Verslag van Omgevingsdialoog

De La Sallestraat 10, Heesch

Heesch, September 2024

Naar aanleiding van het plan dat BVH Projectontwikkeling (hierna: BVH) heeft voor de realisatie van woon-zorgappartementen aan De La Sallestraat 10 in Heesch, is dit verslag opgesteld. Dit verslag van de omgevingsdialoog is opgesteld op de 'Handreiking participatie' van de gemeente Bernheze.

3. Initieel ontwerp - 2021

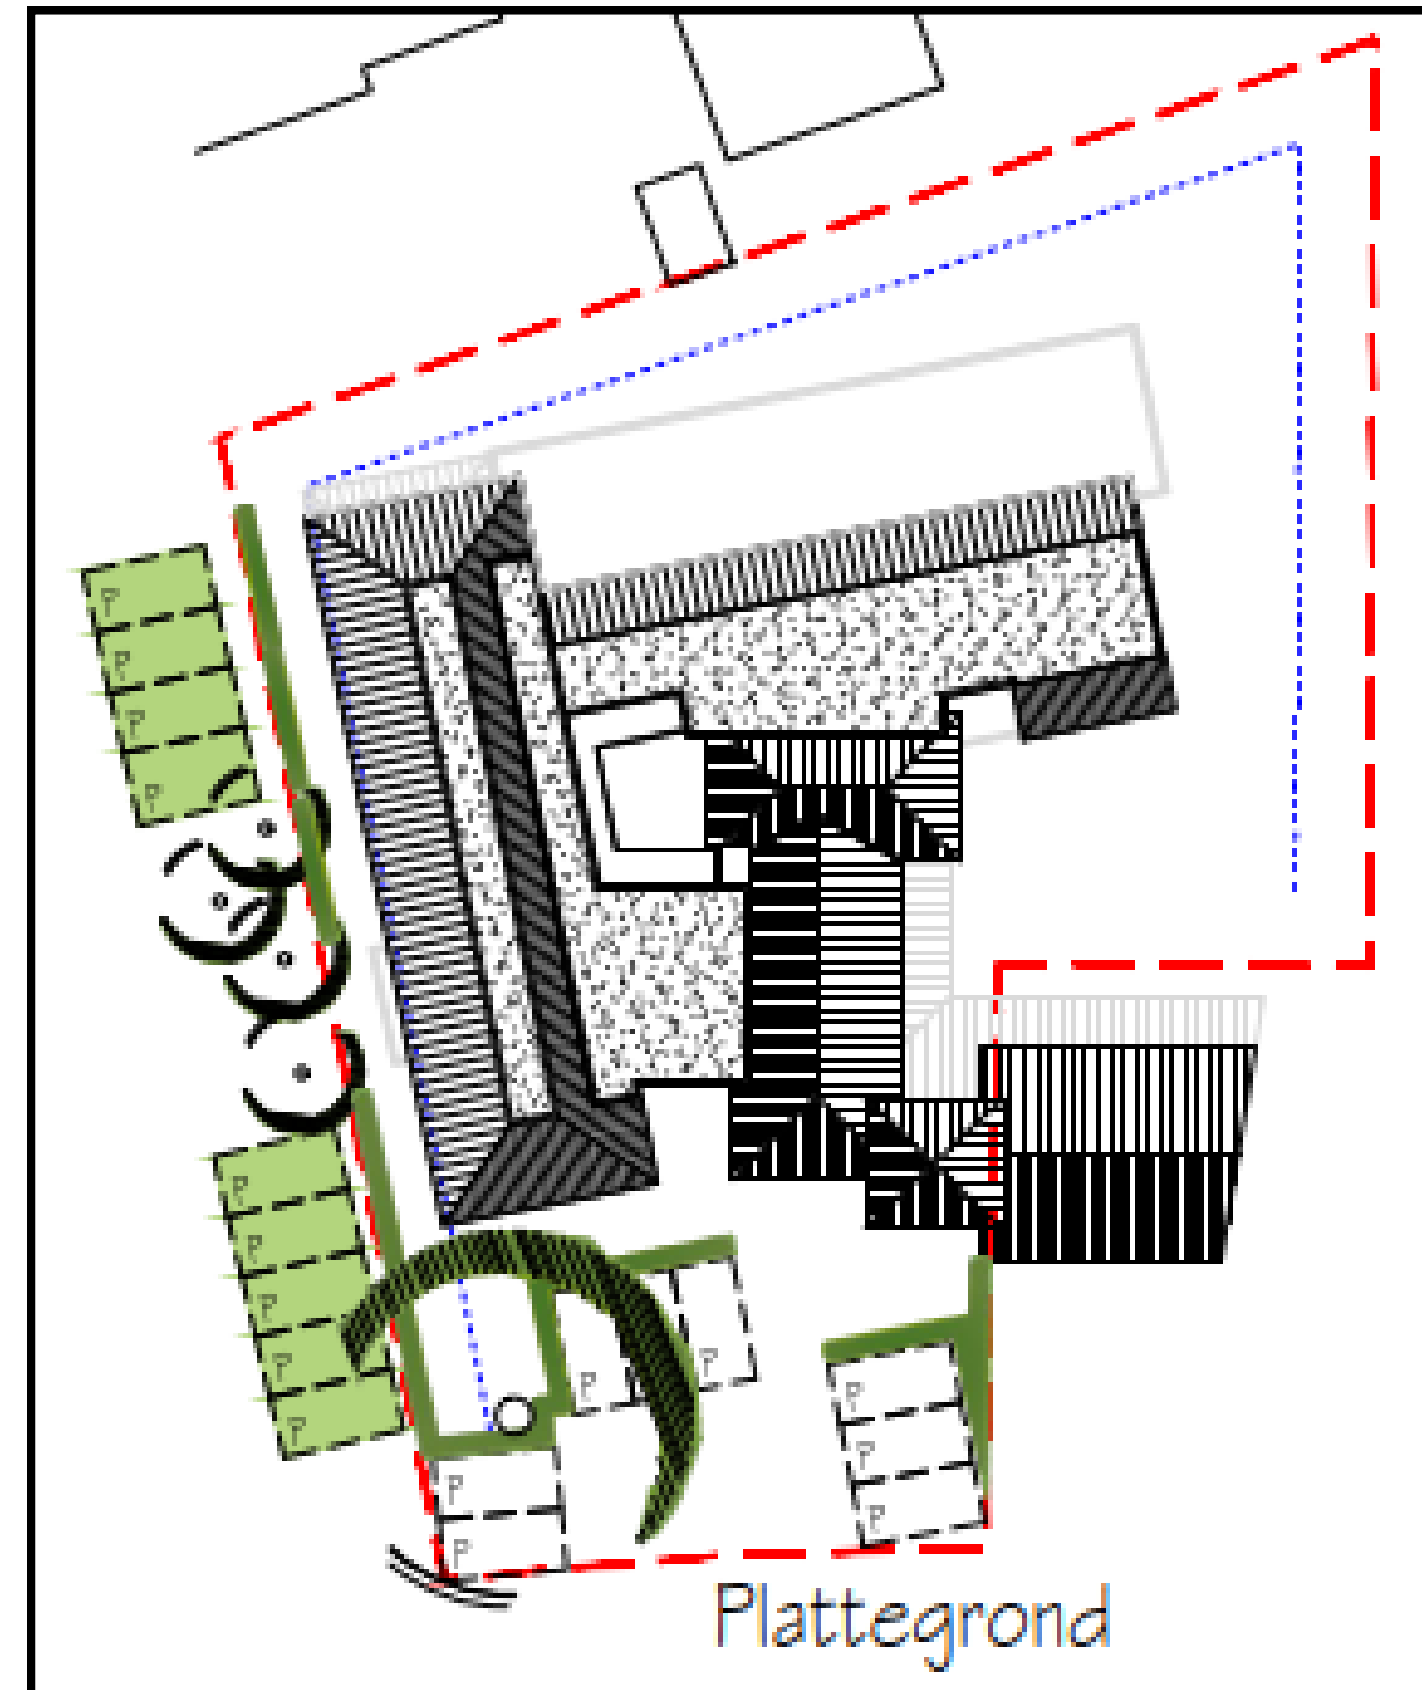
3. Reacties op ontwerp 1

- Het groen / flora en fauna in de tuin wordt verwijderd om plaats te maken voor bebouwing.
- (Gemeentelijk) Groen wordt opgeofferd voor verharde parkeerplaatsen waar auto's komen te staan.
- De beuk op eigen terrein in de tuin is monumentaal verklaard en moet de ruimte krijgen die het nodig heeft.

- Het gebouw is te massaal en het aantal appartementen en bewoners baart omwonende zorgen.
- De peilhoogte is hoger dan omliggende woningen.

- Situering inrit/entree op de Hoge Wal is niet logisch en niet wenselijk.
- Inrit langs de Hoge Wal is onveilig vanwege de zichtlijnen.

- Parkeren verdrukt (openbaar) groen.
- Verslechtering van de parkeermogelijkheden in de buurt door een toename van het aantal woningen.
- Geluidsoverlast door toename van het aantal verkeersbewegingen.

- Privacy van direct omwonenden komt in het geding.
- Het uitzicht van omwonenden verslechterd.
- De nieuwbouw zal zonlicht blokkeren voor omwonenden.

Plan met verwerking alle aandachtspunten

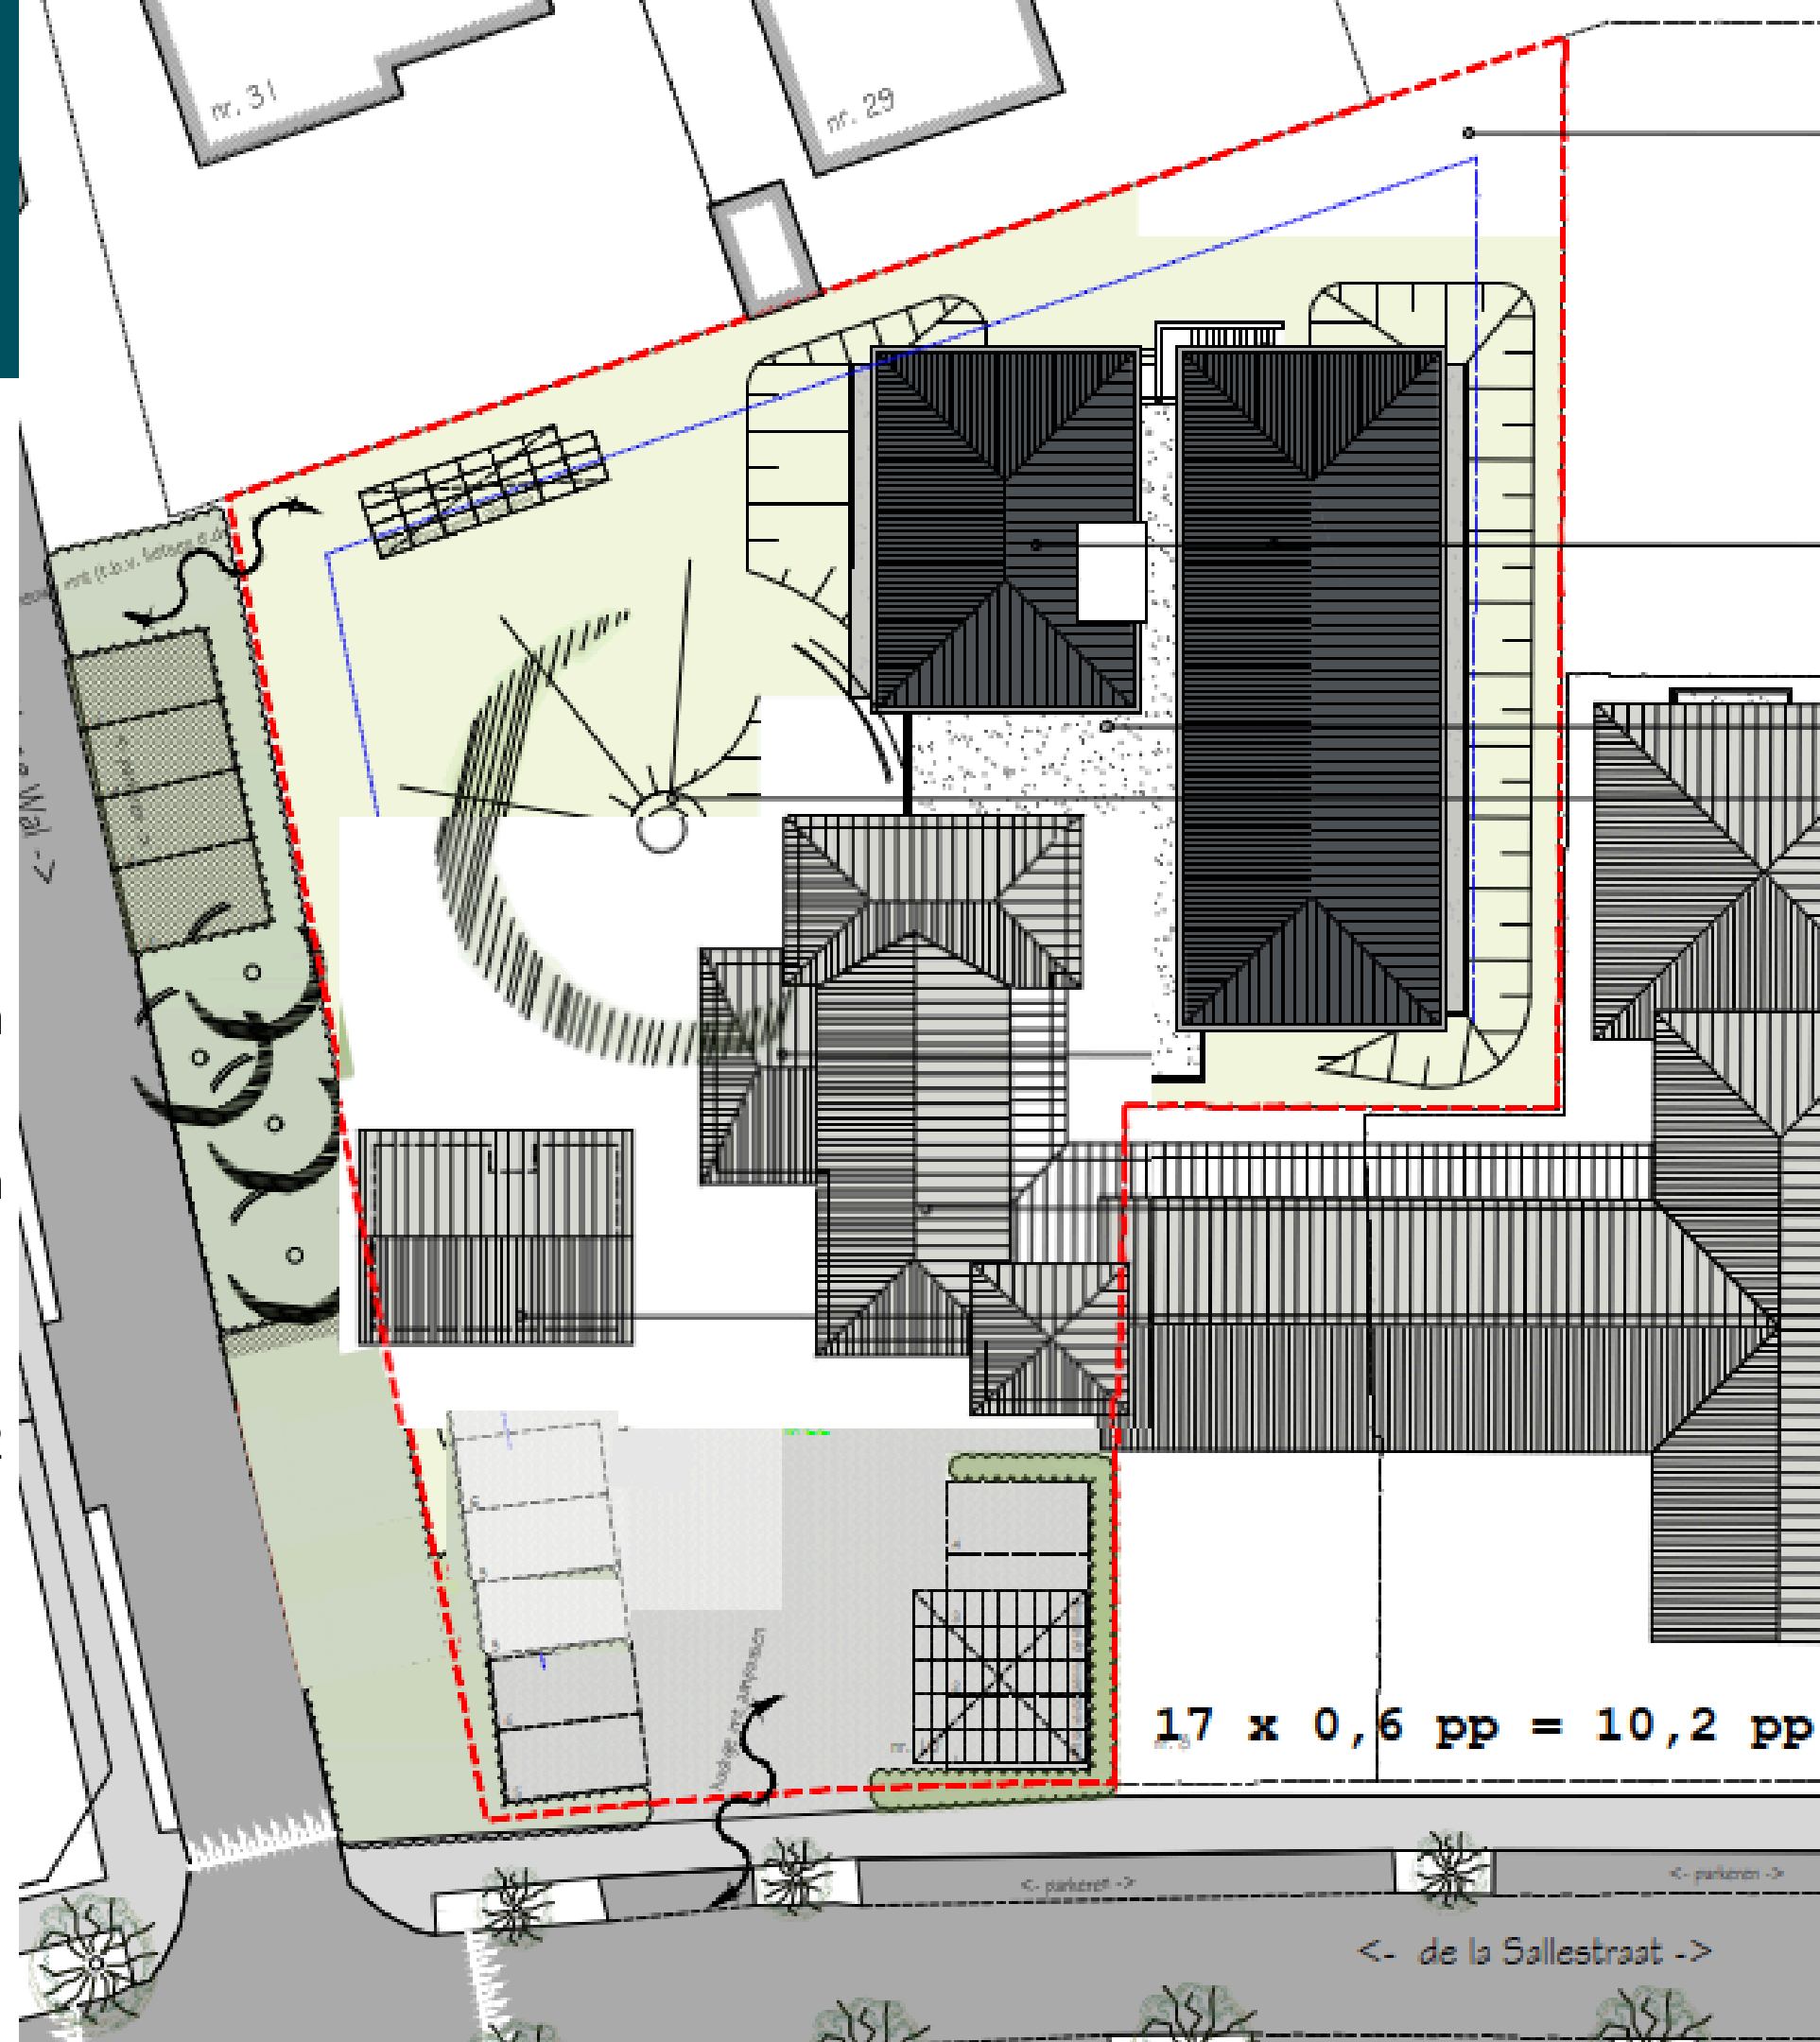
1. Gevaarlijke situatie door dwars parkeren, tekort aan parkeerplaatsen. Omwonenden vragen om verkeersveiligheidsonderzoek.
2. Verslechtering van hittekaart door vergroten bouwblok en verstening.

3. In rapport van bomenspecialist is kruinomgang te klein aangegeven. Daarnaast opgesteld toen nog geen sprake was van een soutterain.
4. Te veel verstening, hierdoor krijgt monumentale beuk geen overleveringskans.

5. Bezonning ongunstig en schaduwwerking onplezierig.
6. Bouwen onder de grond groot risico door hoge waterstand.
7. Bestemming is wonen, dit moet zorg zijn.

8. Combinatie van partners in zorg met ouderen die geen zorg nodig hebben, hierdoor klopt parkeernorm niet.
9. Berging van 5m hoog tegen erfgrens is te hoog.

10. Te veel bewegingen en te massaal: tien woningen is maximaal.
11. Wordt hittestress meegenomen in de boom effecten-analyse?
12. (Gemeentelijk) Groen wordt opgeofferd voor verharde parkeerplaatsen waar auto's komen te staan.

13. Het groen / flora en fauna in de tuin wordt verwijderd om plaats te maken voor bebouwing.
14. Toename van de verkeerbewegingen zorgt voor een verslechterde parkeersituatie en verdringing van openbaar groen.

1. Toe te voegen parkeerplaatsen aan de Hoge Wal verwijderd.
2. Massa op linker gedeelte van het plan verwijderen.
 - Minder massaal
 - Minder parkeerplaatsen benodigd
 - Geen gemeentelijk groen opofferen
 - Meer ruimte voor de tuin en beplanting
3. Op advies van BEA terrastegels verwijderen waardoor geen sprake is van hittestress voor de monumentale beuk.
4. Fietsenstalling verplaatsen naar de bestaande berging waardoor geen berging nodig is aan de achterzijde van het perceel.
5. Minder bewegingen aan de achterzijde van het perceel.
6. Alleen de achterstaande massa handhaven waardoor 12 nieuwbouwwoningen worden toegevoegd.
7. Negen parkeerplaatsen op eigen terrein.
